改善箇所説明図

リア プロペラシャフト カップリング

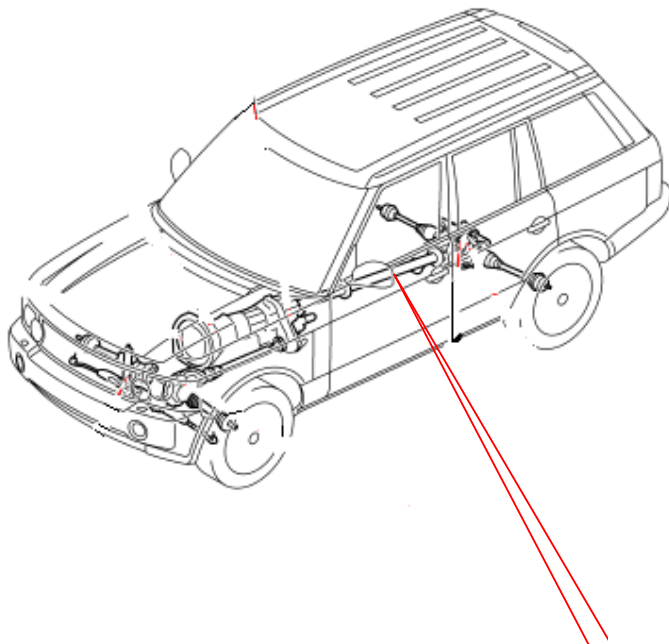
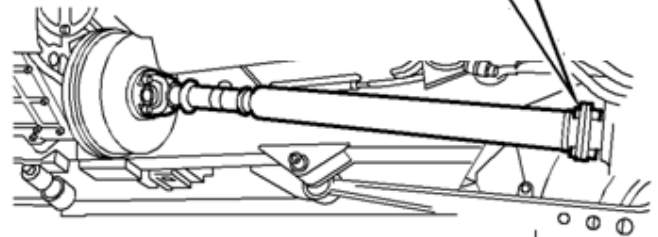
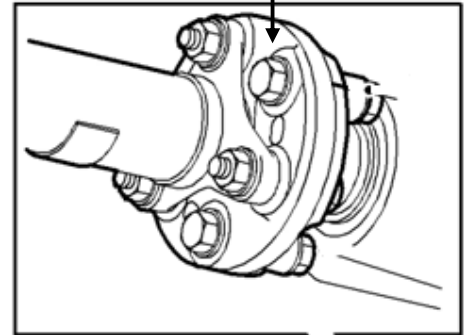
交換修理用として販売したリア プロペラシャフト カップリングにおいて、設計上の仕様を満足しないものが製造されたため、早期に当該カップリングが破損し、走行中に振動が発生する。また、振動を無視して走行を続けた場合、リア プロペラシャフトが脱落するおそれがある。

全車両、当該カップリングを点検し、不良品が装着されている場合は良品と交換する。
